# 四国電力株式会社 伊方発電所3号炉 発電用原子炉設置変更許可申請 に関する審査の概要

## 原子力規制庁

# 四国電力株式会社伊方発電所3号炉の審査の経緯

図 基準地震動Ss-1と標準応答スペクトルの比較

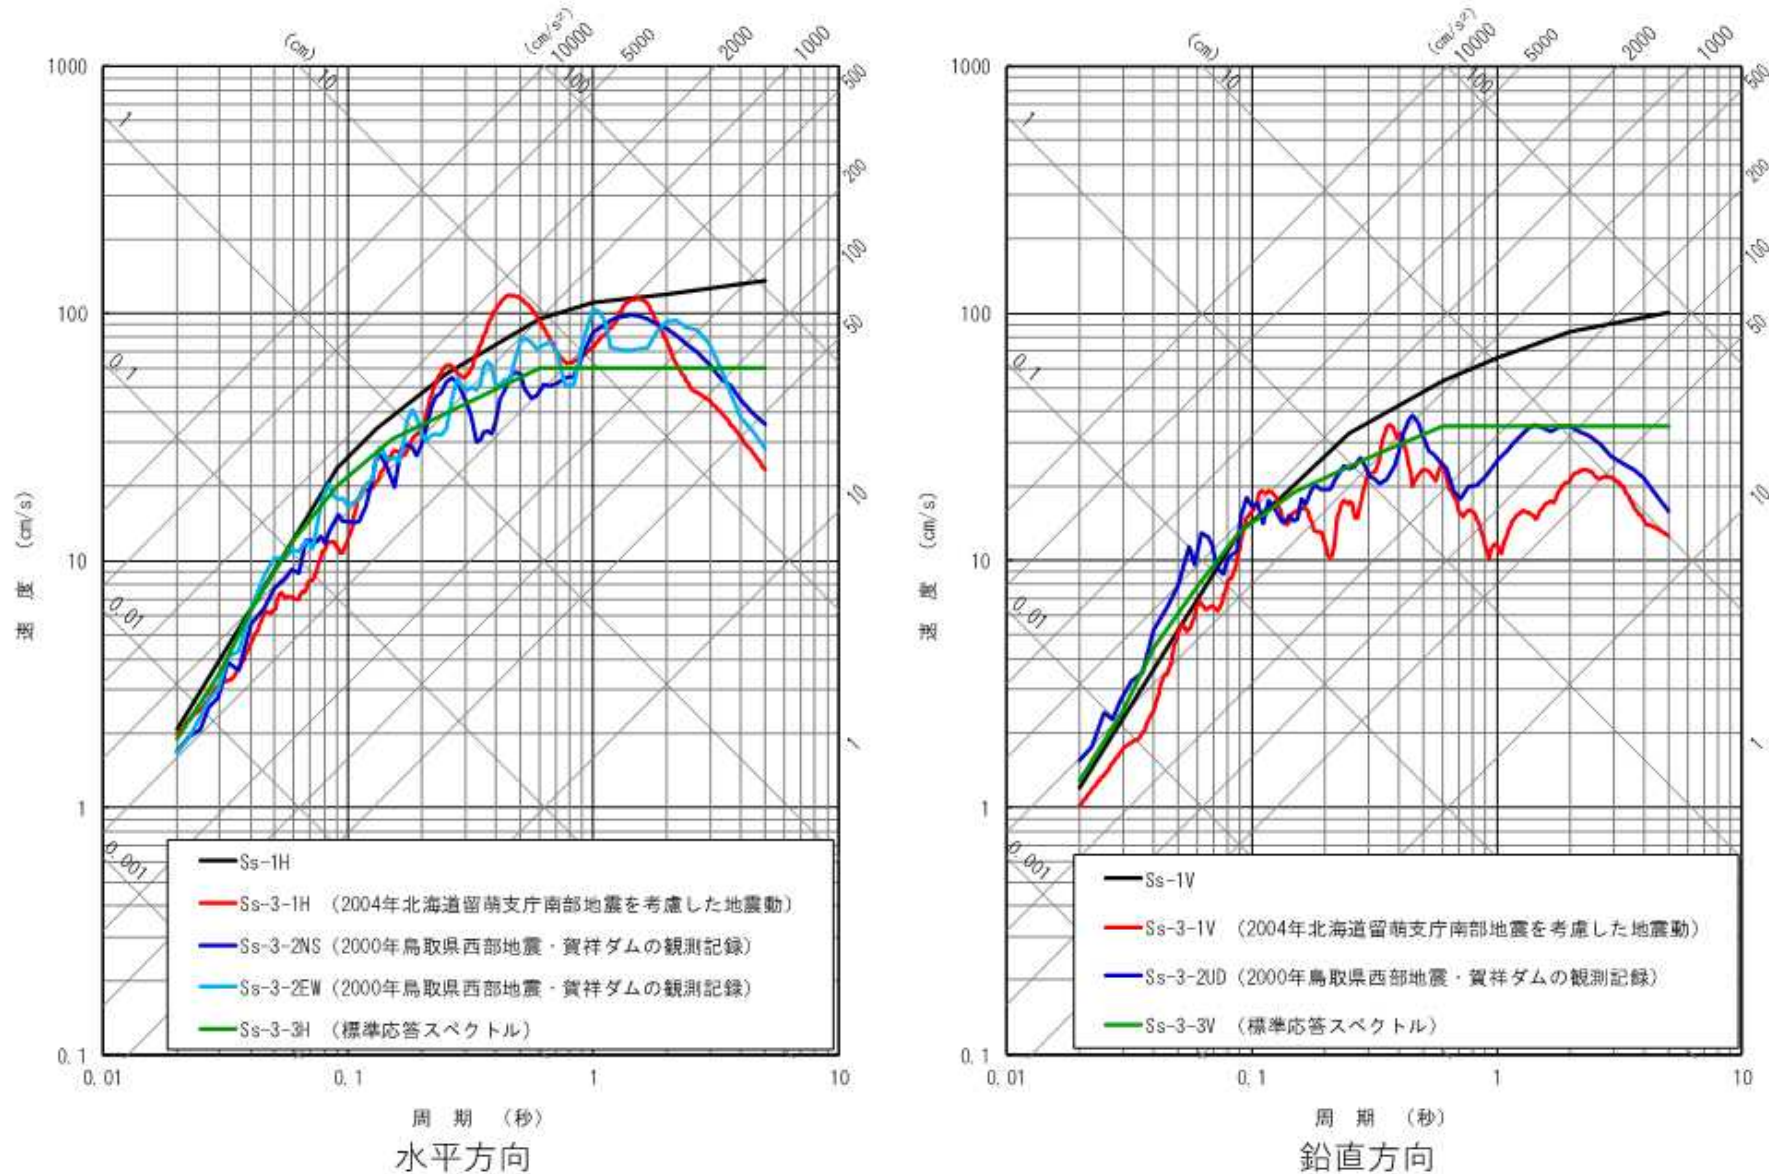
- 標準応答スペクトルに基づく地震動評価結果が一部周期帯でSs-1を上回るため、基準地震動Ss-3-3として策定していることを確認

(陸側ケースの直下にSMGAを追加配置したモデル/既許可評価)

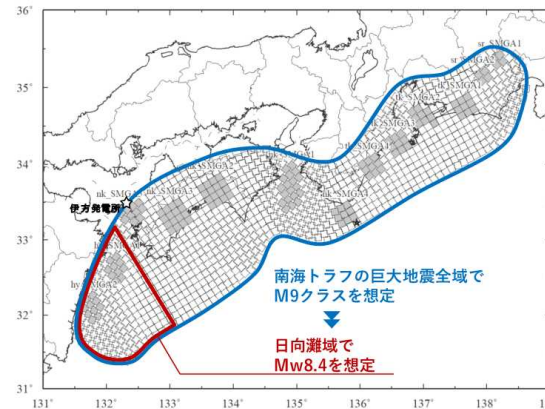
日向灘地震の規模を第二版を踏まえMw8.0とした場合でも、「南海トラフの巨大地震」を検討用地震とする評価に変更はない。

既許可のプレート間地震に係る検討用地震(南海トラフの巨大地震)の評価について、日向灘域でMw8.4を想定していることから、新知見の影響はない。

### ■津波断層モデル(基本モデル/既許可評価)

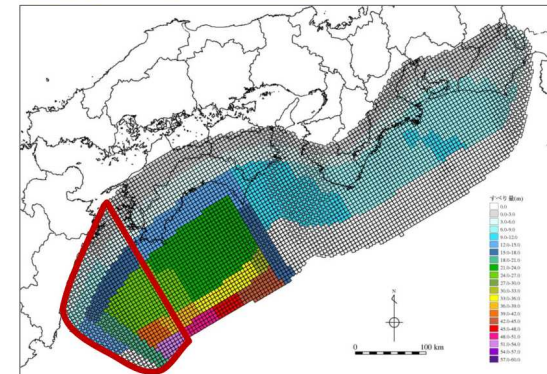
既許可のプレート間地震に係る津波評価について、日向灘域でMw8.6程度を想定していることから、新知見の影響はない。
